Bonjour, voici la suite de nos questions concernant le projet de centrale géothermique profonde à St Pierre Roche .

Nous sommes totalement opposés à ce projet du fait que cette technologie est encore émergente, que tout le dossier repose sur des modélisations sans prise en compte des retours d'expériences des centrales géothermiques existantes et que le projet aura des conséquences inacceptables sur la biodiversité !

Figure 1 : Localisation des points de mesure acoustique (Étude AIROPTA)

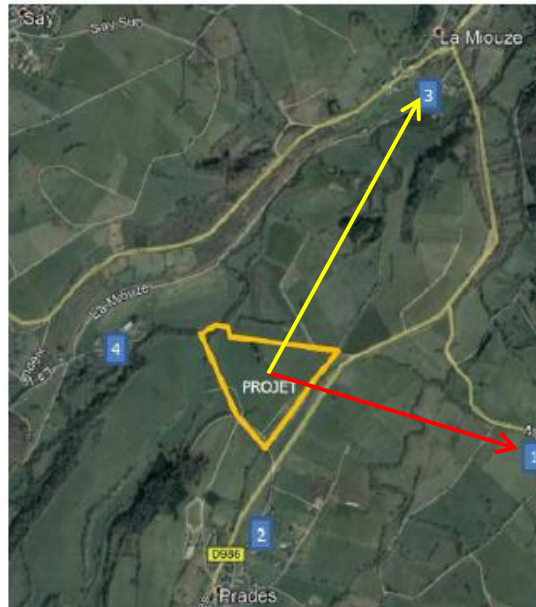
36°) La flèche rouge n'est-elle pas plus courte que la flèche jaune ? Si, donc le point 1 (le Monteillet) aurait du être conservé comme point dimensionnant !

Ce point a-t-il été supprimé car il aurait dépassé l'impact sonore limite autorisé ?
